川内原子力発電所1, 2号炉 運転期間延長認可申請に係るヒアリング
コメント反映整理表<耐津波安全性評価>

資料4

2023年9月21日 九州電力㈱

貫通部止水処置の選定フロー

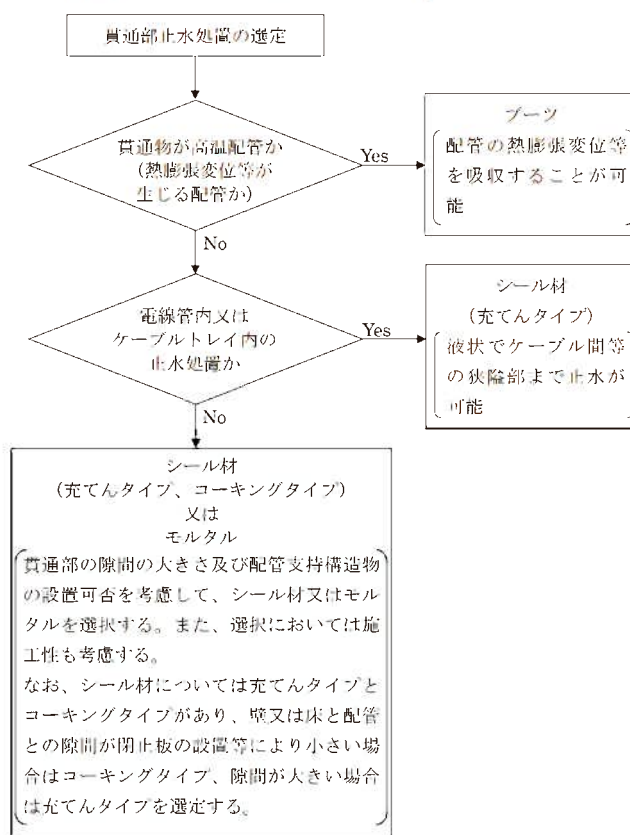
7	1/2号機	6月26日	貫通部止水処置	-	貫通部止水処置について従来のPLMでの扱いと保全内容を補足説明資料として提出すること。	回答資料 川内1, 2号炉-耐津波安全性評価-7のとおり。 「川内1号炉_補足説明資料(耐津波安全性評価)別紙3」 「川内2号炉_補足説明資料(耐津波安全性評価)別紙3」へ記載する。	2023.8.17

なお、貫通部止水処置は、貫通物、貫通部の配置及び形状により以下のフローとおり適切な構造を選定している。

貫通部止水処置については、構造強度及び止水機能に支障をきたす可能性のあるような剥離やひび割れ等の有意な欠陥がないことを外観点検により定期的に確認している。また、これらの欠陥については外観点検で検知可能であり、シール材・モルタルについては亀裂性状に応じて補修の実施、ブーツについては取替え等の補修が考えられることから、現状保全を継続することにより健全性の維持は可能である。
